# 浜岡原子力発電所原子炉施設保安規定の 変更認可申請について

【令和4年7月1日付け浜岡原子力発電所の組織改定に伴う変更】

令和4年4月18日  
中部電力株式会社

## 令和4年7月1日付け浜岡原子力発電所の組織改定に伴う変更

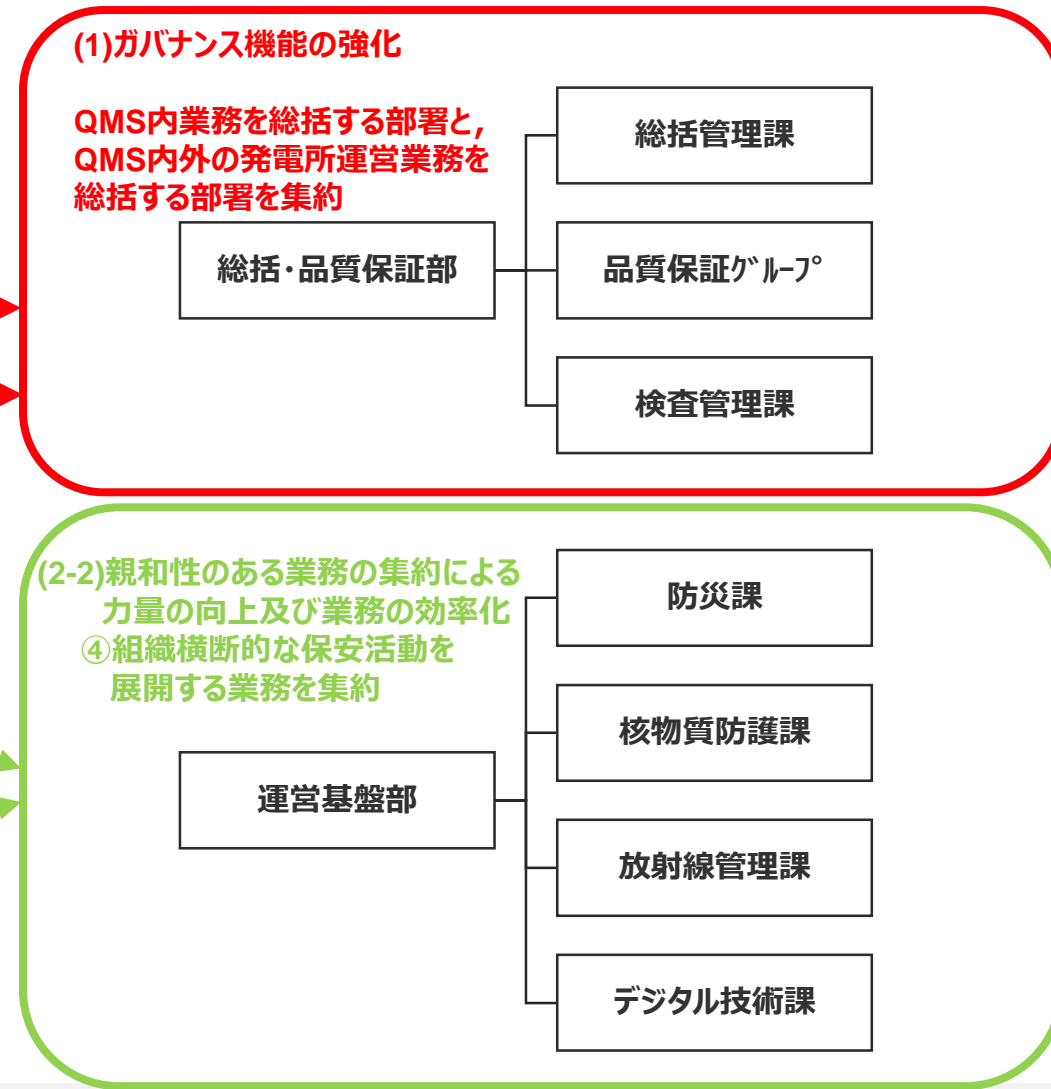
組織改定の考え方	関係部署
(1) ガバナンス機能の強化 QMS内業務を総括する部署と、QMS内外の発電所運營業務を総括する部署を集約	品質保証グループ 総括管理課
(2) 専門組織化によるパフォーマンス向上	
(2-1) 施設管理における構成管理能力の向上 構成管理に係るエンジニアリング業務と保守業務をそれぞれ集約	保守部/ エンジニアリング部 各課
(2-2) 親和性のある業務の集約による力量の向上及び業務の効率化	
① 3～5号炉の運転管理業務及び廃棄物減容処理装置建屋に設置された共用施設の運転	発電部
② 運転管理業務及び化学管理業務（水質管理業務）	運転管理課
③ 放射性固体廃棄物管理業務及び放射性液体・気体廃棄物管理業務	廃棄物管理課
④ 組織横断的な保安活動を展開する業務	運営基盤部 施設保安課

例示は  
保安規定第 1 編第 4 条抜粋

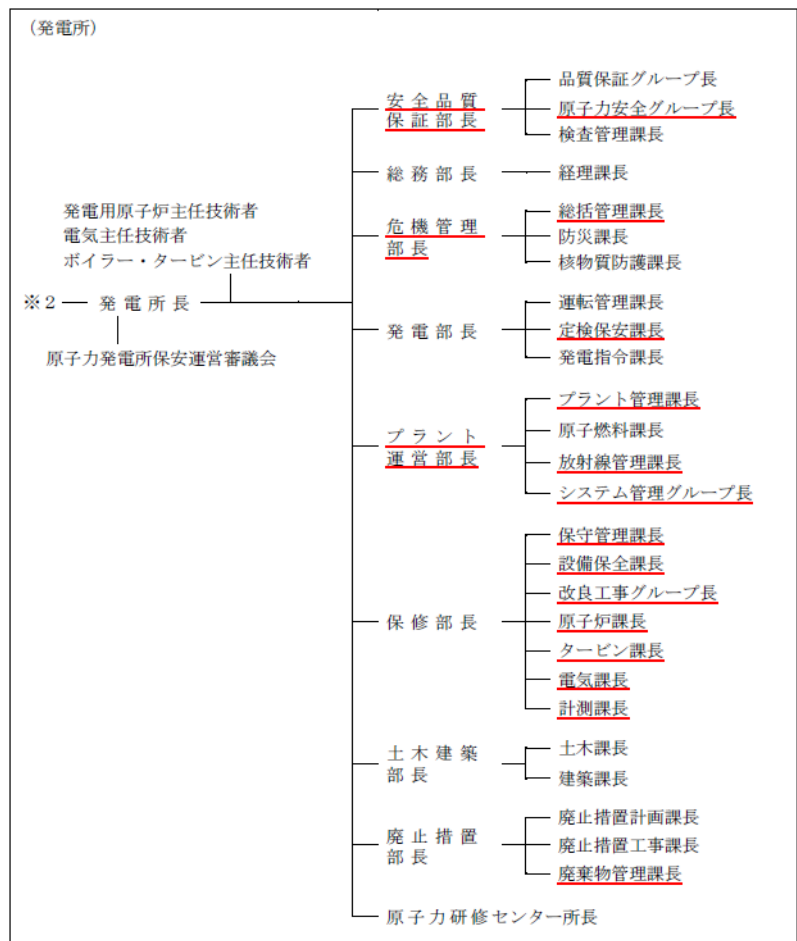
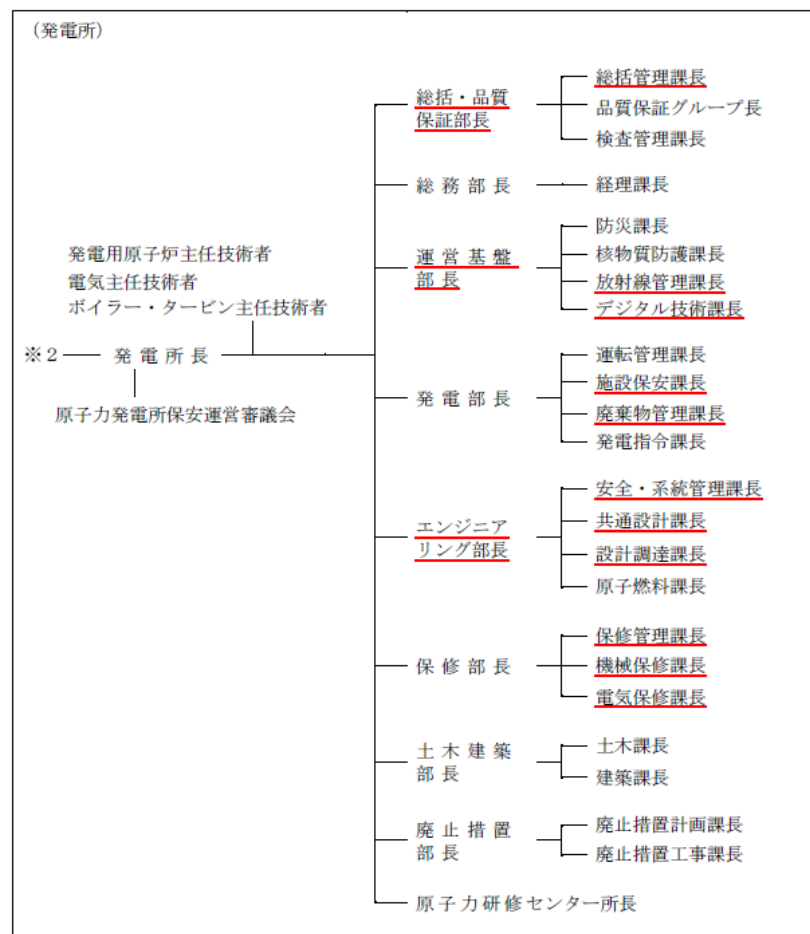
■ 組織改定の考え方に則り、保安規定第 1 編第 4 条及び第 2 編第 4 条を変更する。
